Компания SPAR усовершенствовала модель насадки-лопатки к планетарным миксерам SPA80HI, SPB80HI, SPA80HA, SPB80HA.

Старый дизайн обозначался P / N 800025, новый - P / N 800025-2 (выпускается с конца ноября 2013 года).

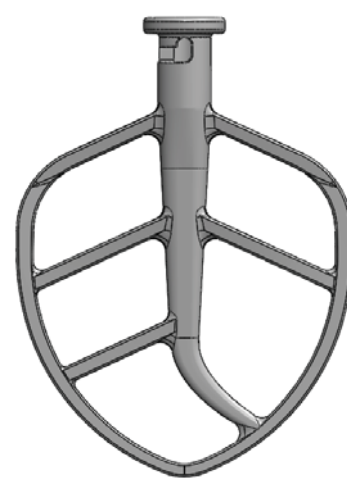
Изменен не только дизайн, но марка алюминия, из которого изготовлена насадка.

Для предотвращения повреждений и окисления полированных поверхностей насадок SP-800/SP-800A Beater (P / N 800025) при использовании сильных моющих средств и посудомоечных машин вместо материала A356.2. теперь применяется A514.2

Новая эргономичная форма насадки более эффективна для перемешивания фарша.

Модернизированную модель насадки легко узнать не только по плавным линиям формы насадки, но и по измененной аббревиатуре модели.
